日本原子力学会標準

AESJ-SC-P005:2008

「原子力発電所の高経年化対策実施基準:2008」

正誤表

図 C.7.1—ケーブルの健全性評価プロセス

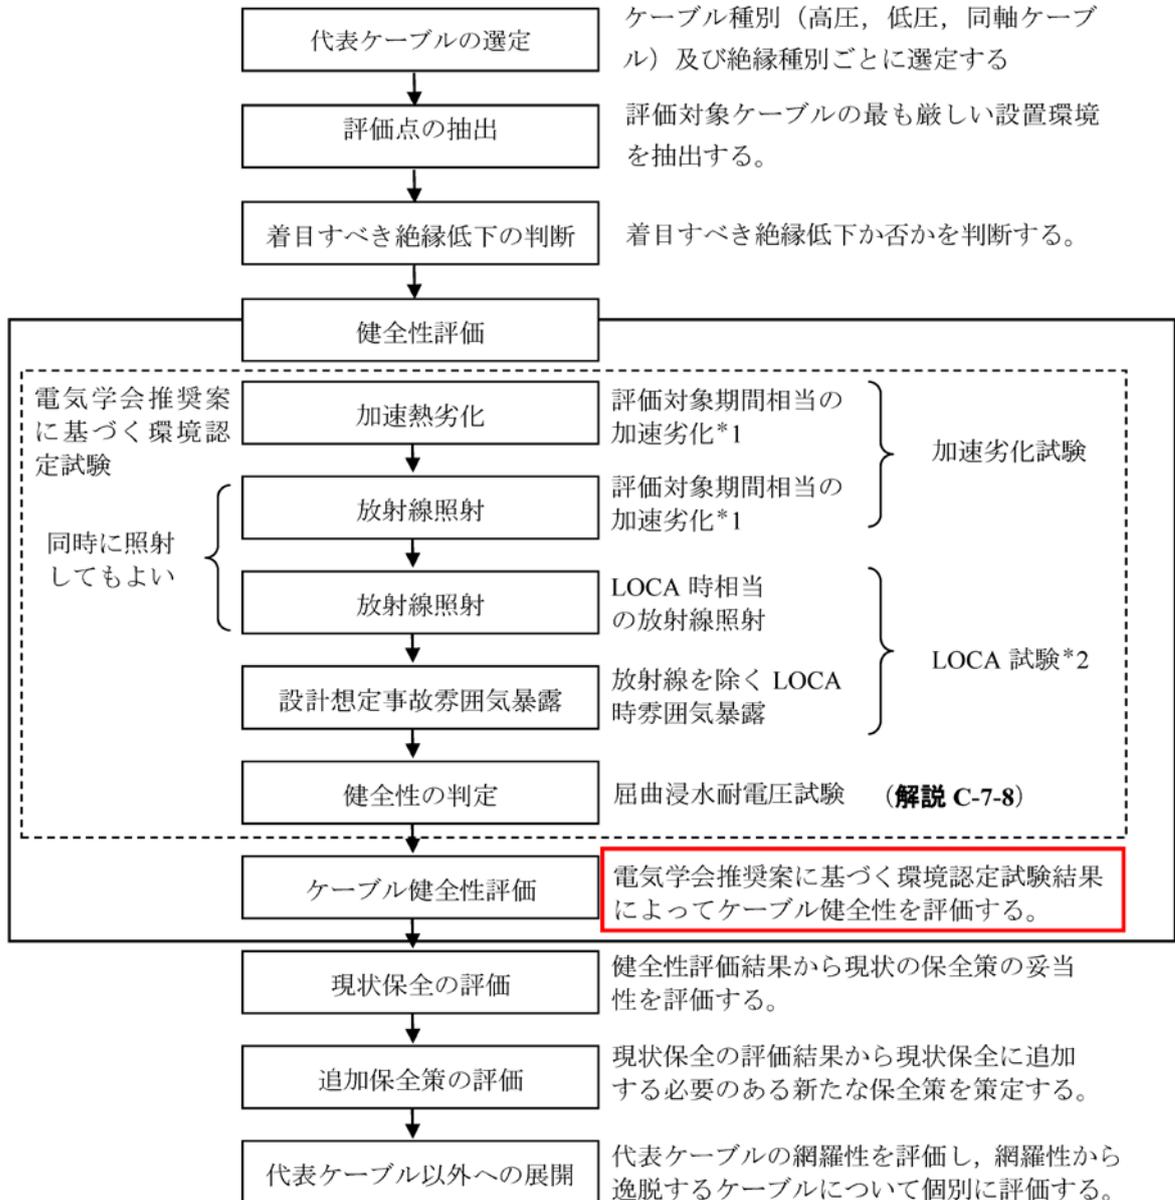
No.	頁	箇所	誤	正	備考
附属書 B (規定) 10年ごとの経年劣化管理の実施方法					
1	12	B.4.3 照射誘起型 応力腐食割れ	照射誘起型応力腐食割れの感受性発現しきい値を超えた場合は、 附属書 C.3.3.2 に準じて評価を行う。	照射誘起型応力腐食割れの感受性発現しきい値を超えた場合は、 附属書 C.3.3.2～C.3.3.4 に準じて評価を行う。	
附属書 C (規定) 経年劣化事象に対する技術評価の実施方法					
1	28	図 C.7.1 ケーブルの健全性評価プロセス	電気学会推奨案に基づく型試験結果によりケーブル健全性を評価する。	電気学会推奨案に基づく環境認定試験結果によってケーブル健全性を評価する。	別紙参照
2	36	C.8.2.9 二次評価	C.8.2.9 二次評価	C.8.2.10 二次評価	
3	37	C.8.2.10 二次評価以降の健全性評価	C.8.2.10 二次評価以降の健全性評価	C.8.2.11 二次評価以降の健全性評価
